改善箇所説明図

改善の内容

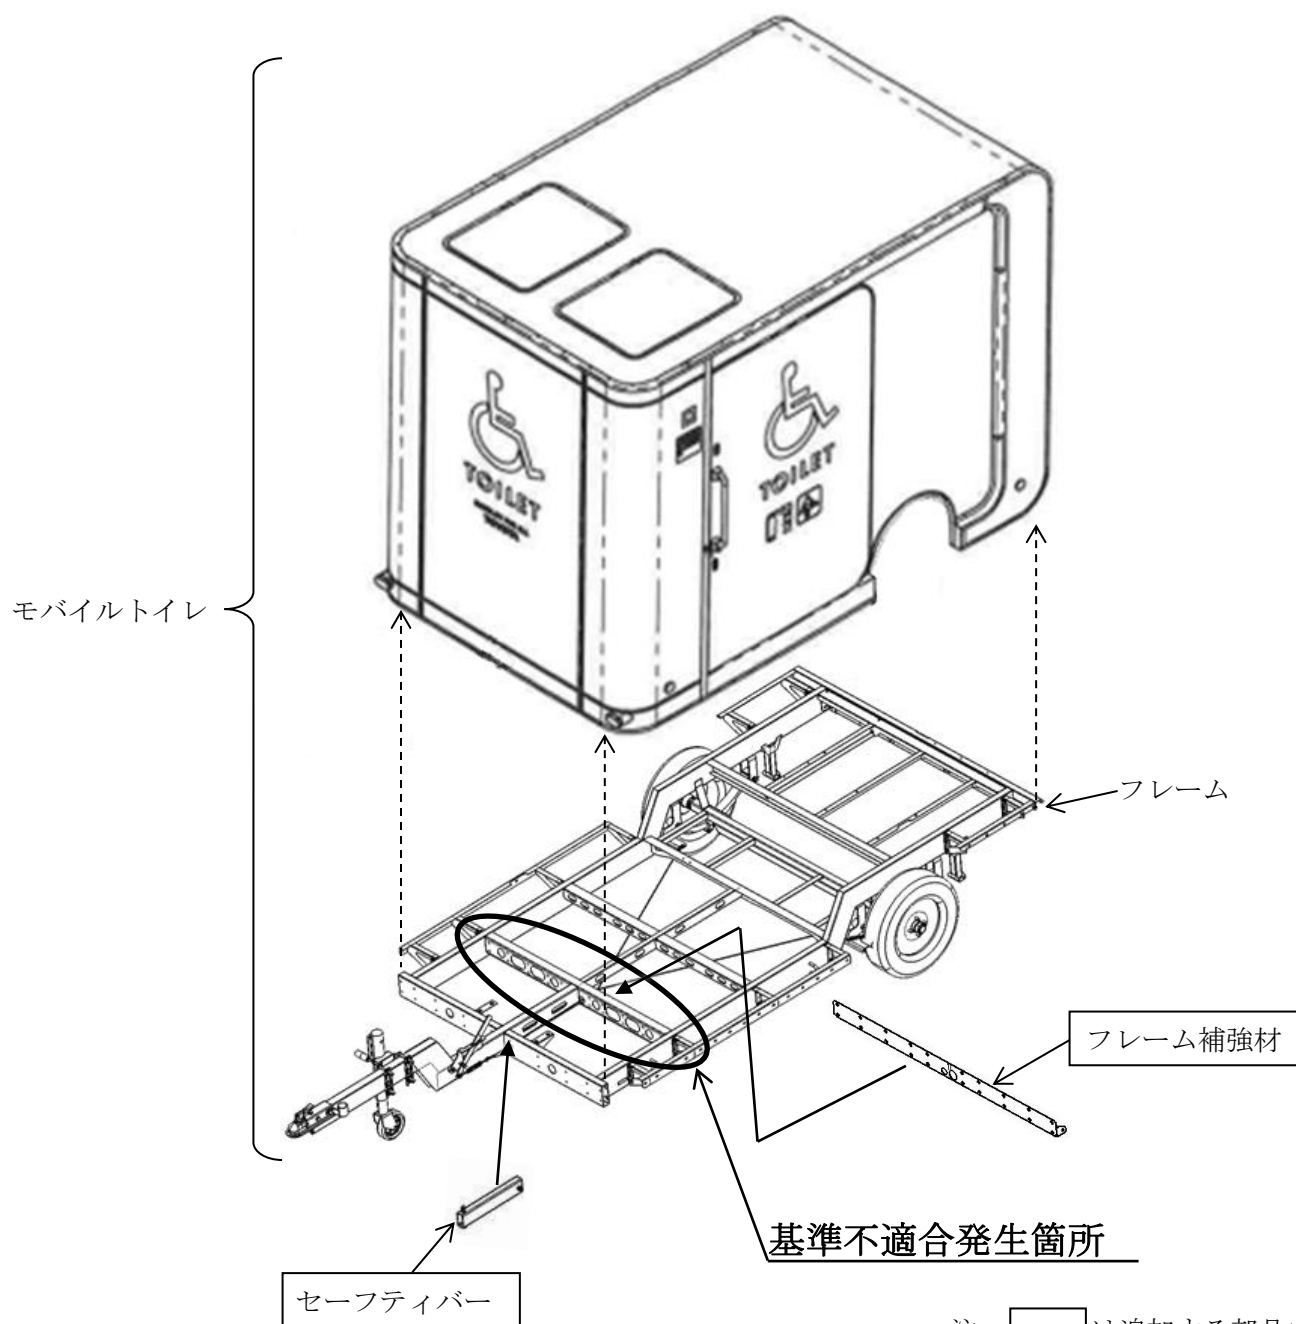
注：□は追加する部品を示す。

モバイルトイレ(糞尿フルトレーラ)のフレームにおいて、耐久性の検討が不十分なため、走行時の負荷により亀裂が生じることがある。そのため、そのままの状態で使用を続けると、亀裂が進行し、最悪の場合、破断して走行できなくなるおそれがある。

全車両、亀裂の状況を点検し、損傷度合いに応じて補修を行い、該当部にフレーム補強材およびセーフティバーを追加する。

識別：当該部位にフレーム補強材およびセーフティバーが追加されていることを確認する。
